府民公募型整備事業 (府民提案型 < 既要望 >)

<p>整理番号</p>	<p>1</p>	<p>写 真</p>	
<p>交通安全施設</p>	<p>信号機 (新設・半感应式)</p>	<p>① ② ③</p>	
<p>所在地</p>	<p>亀岡市下矢田町君塚16番地先 枚方亀岡線中矢田篠線交差点</p>	  	
<p>現在の状況</p>	<ul style="list-style-type: none"> 交通規制 交差点図面に記入のとおり 付近の環境 周辺は住宅地と田畑が混在し、北方は国道9号下矢田交差点となり、東方にはつつじヶ丘小学校がある。 	  	
<p>要望内容</p>	<p>通学路であり、交通量も多いことから歩行者の安全を確保するため、2交差点に信号機の設置要望 受付番号112 (6月19日受理)</p>	<p>④ ⑤ ⑥</p>	
<p>位置図</p>			
<p>対応案</p>	<p>東側には水路があり、西側の路肩についても狭隘で建柱スペースがないことから実施しない。</p>		
<p>交差点図面</p>

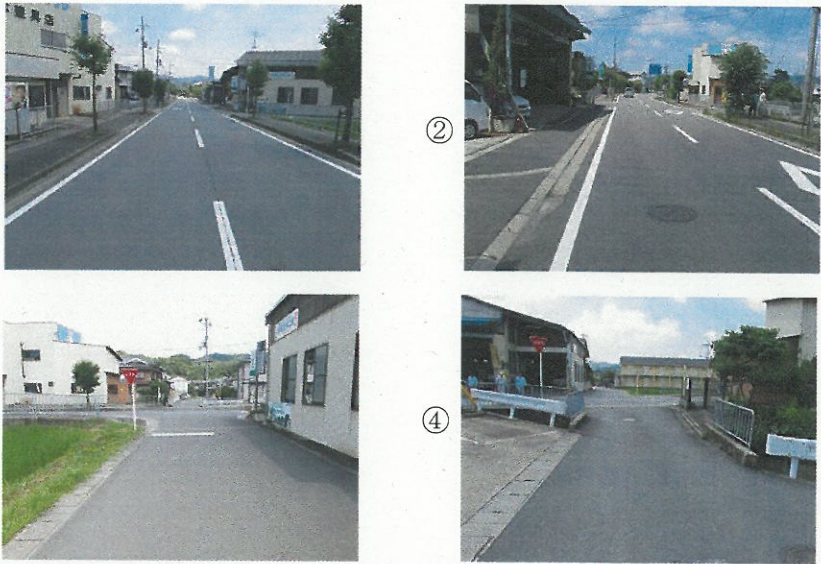
<p>整理番号</p>	<p>2</p>	<p>写 真</p>	
<p>交通安全施設</p>	<p>信号機 (新設・押ボタン式)</p>	<div style="display: flex; justify-content: space-around;"> <div style="text-align: center;">  <p>①</p> </div> <div style="text-align: center;">  <p>②</p> </div> </div> <div style="display: flex; justify-content: space-around; margin-top: 20px;"> <div style="text-align: center;">  <p>③</p> </div> <div style="text-align: center;">  <p>④</p> </div> </div>	
<p>所在地</p>	<p>亀岡市曾我部町犬飼荒見台22番地2先 国道423号犬飼口BS前</p>		
<p>現在の状況</p>	<ul style="list-style-type: none"> 交通規制 交差点図面に記入のとおり 付近の環境 周辺は田園地帯で、旧来からの住宅が点在している。東方には曾我部小学校、京都学園大学がある。 		
<p>要望内容</p>	<p>小学生の通学時に国道を横断する必要があるため、児童の安全横断を確保するため、信号機の設置要望 受付番号129 (6月19日受理)</p>		
<p>位置図</p>	<div style="display: flex;"> <div style="flex: 1;">  </div> <div style="flex: 1; text-align: center;"> <p>交 差 点 図 面</p>  </div> </div>		
<p>対応案</p>	<p>南側の路肩部分が狭隘で信号柱の建柱場所がないため、実施しない。</p>

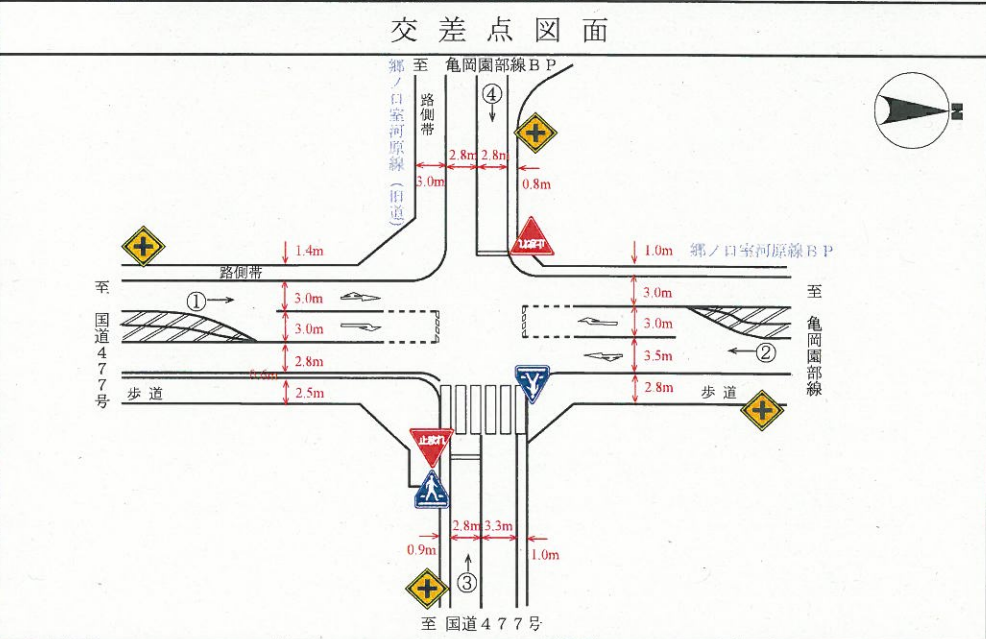
整理番号	3	写真
交通安全施設	信号機 (新設・押ボタン式)	
所在地	亀岡市篠町広田2丁目17番地18先 広田つつじヶ丘線めぐみ保育園前	①  ②  ③ 
現在の状況	<ul style="list-style-type: none"> 交通規制 交差点図面に記入のとおり 付近の環境 周辺は住宅街であり、北方には亀岡シミズ病院、南方には東輝中学校がある。 	④  ⑤  ⑥ 
要望内容	国道9号への抜け道で、制限速度も守られていない。道路もカーブしているため、車両の減速対策として信号機の設置要望 受付番号160 (6月26日受理)	交差点図面
位置図		
対応案	東側歩道部分が暗渠であり、構造上、建柱できないことから実施しない。

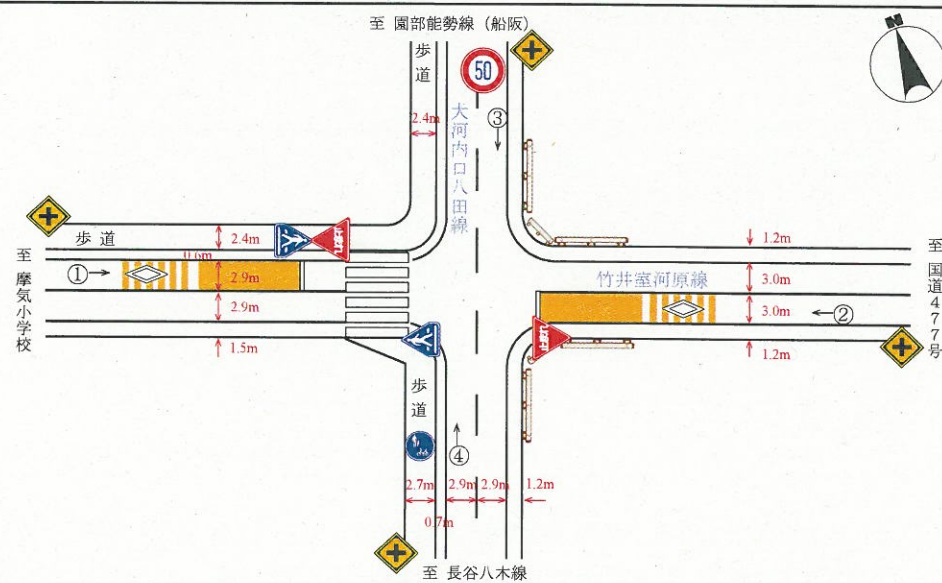
整理番号	4	写真	
交通安全施設	信号機 (新設・押ボタン式)		
所在地	南丹市園部町横田 1号77番地先 国道477号		
現在の状況	<ul style="list-style-type: none"> 交通規制 交差点図面に記入のとおり 付近の環境 付近は旧来からの住宅と新興住宅が混在しており、交差点南方には園部中学校、東方には園部小学校がある。 	交差点図面	
要望内容	<p>中学生の横断が多い場所であるが、国道が緩やかにカーブしており見通しが悪く、過去に交通事故も発生していることから、歩行者の安全横断を確保するため、信号機の設置要望 受付番号188 (6月28日受理)</p>	 <p>信号機・横断歩道 設置要望箇所</p>	
位置図			
対応案	実施する。

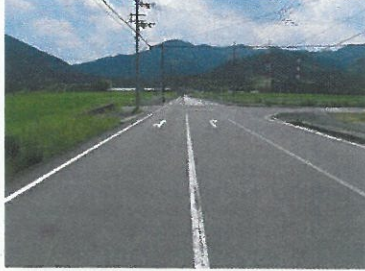
<p>整理番号</p>	<p>5</p>	<p>写 真</p>	
<p>交通安全施設</p>	<p>信号機 (新設・半感应式)</p>	<p>①</p> 	<p>②</p> 
<p>所在地</p>	<p>南丹市八木町日置地内 郷ノ口室河原線旧郷ノ口室河原線交差点</p>	<p>③</p> 	<p>④</p> 
<p>現在の状況</p>	<ul style="list-style-type: none"> ・ 交通規制 交差点図面に記入のとおり ・ 付近の環境 付近は田園地帯で、見通し良好な交差点である。西方には氷室の郷、南方には富本小学校がある。 		
<p>要望内容</p>	<p>一時停止の規制はあるが、止まらない車両が多く危険な状態であるため、安全対策として信号機の設置要望 受付番号190 (6月28日受理)</p>		
<p>位置図</p>	 <p style="text-align: center;">交 差 点 図 面</p> 		
<p>対応案</p>	<p>交通量も少なく、見通しも良好である等、現在の交通環境を勘案し、現交通規制 (一時停止規制) で対応</p>

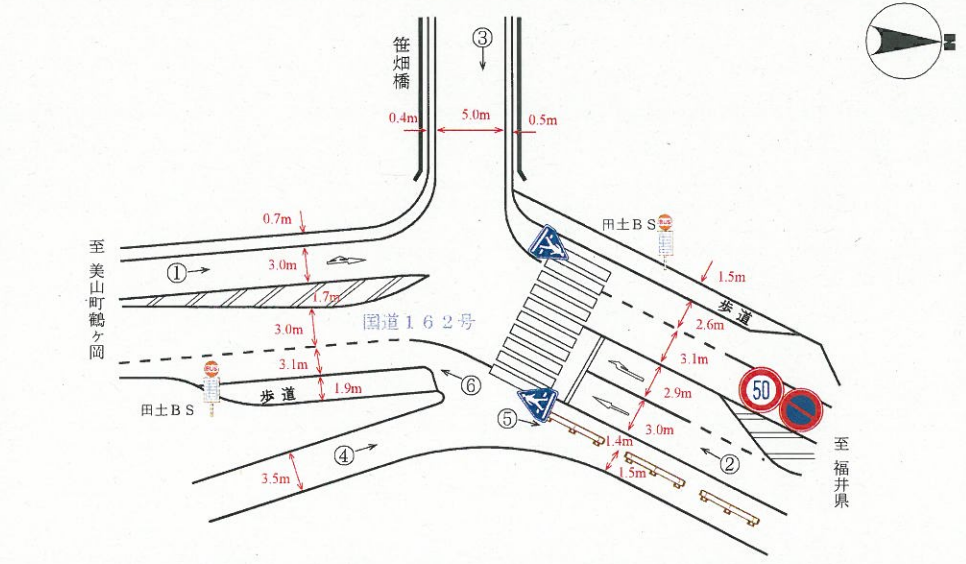
<p>整理番号</p>	<p>6</p>	<p>写 真</p>	
<p>交通安全施設</p>	<p>信号機 (新設・半感応式)</p>		
<p>所在地</p>	<p>南丹市園部町穴人中台29番地1先 竹井室河原線大河内口八田線交差点</p>		
<p>現在の状況</p>	<ul style="list-style-type: none"> ・ 交通規制 交差点図面に記入のとおり ・ 付近の環境 付近は田園地帯で、交差点には薄層舗装等の安全対策が実施され、見通しも良好である。西方に摩気小学校がある。 		
<p>要望内容</p>	<p>見通しの良い直線道路の交差点で、速度や一時停止の規制を守らず事故も発生しているため、安全対策として信号機の設置要望 受付番号195 (6月28日受理)</p>		
<p>位置図</p>			
<p>対応案</p>	<p>交通量は少なく見通しも良好である。また、薄層舗装や警戒標識も設置され安全対策が講じられており、加えて一時停止の交通規制も実施していることから、信号機は設置しない。</p>

交差点図面

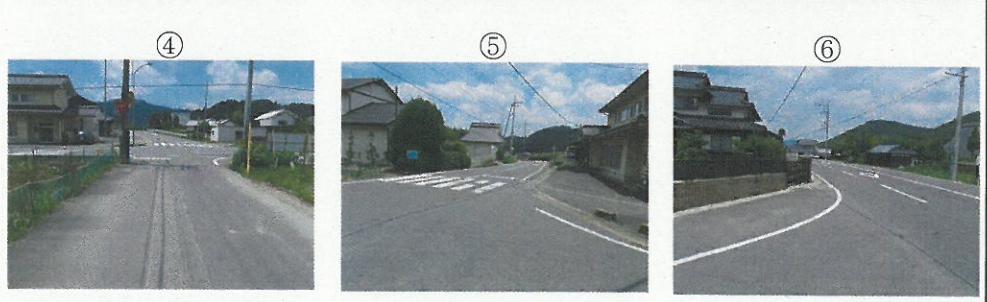
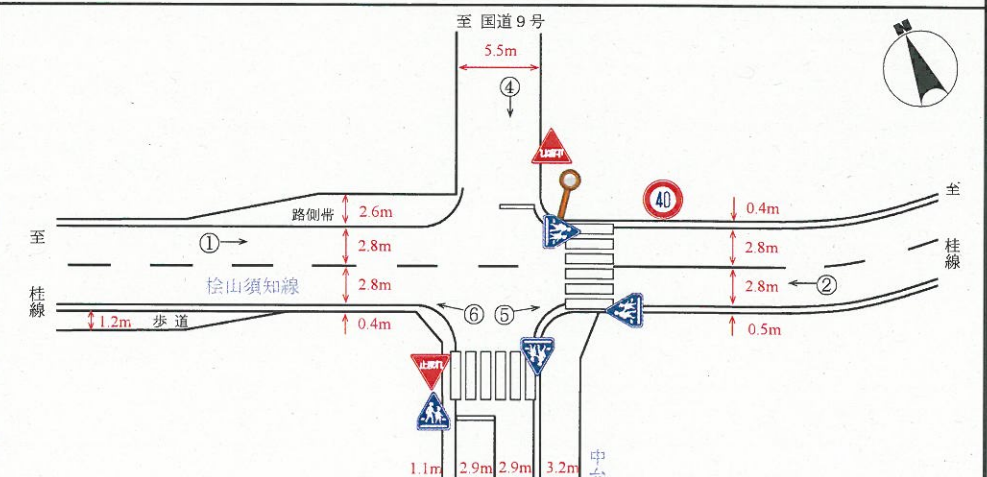
整理番号	7	写真	
交通安全施設	信号機 (新設・半感应式)		
所在地	船井郡京丹波町升谷上子来69番地4先 綾部宮島線升谷子来バス停先交差点	① 	② 
現在の状況	<ul style="list-style-type: none"> ・ 交通規制 交差点図面に記入のとおり ・ 付近の環境 付近は田園地帯で、北西方向には和知中学校があり、南西方向には和知ダムがある。 	③ 	④ 
要望内容	区民がよく利用する交差点であり、府道を通行する車両の速度も速いことから、交差点の安全対策として信号機の設置要望 受付番号198 (6月28日受理)		
位置図			
対応案	交通量も少なく、見通しも良好である等、現在の交通環境を勘案し、現交通規制 (一時停止規制) で対応	<p style="text-align: center;">交差点図面</p>
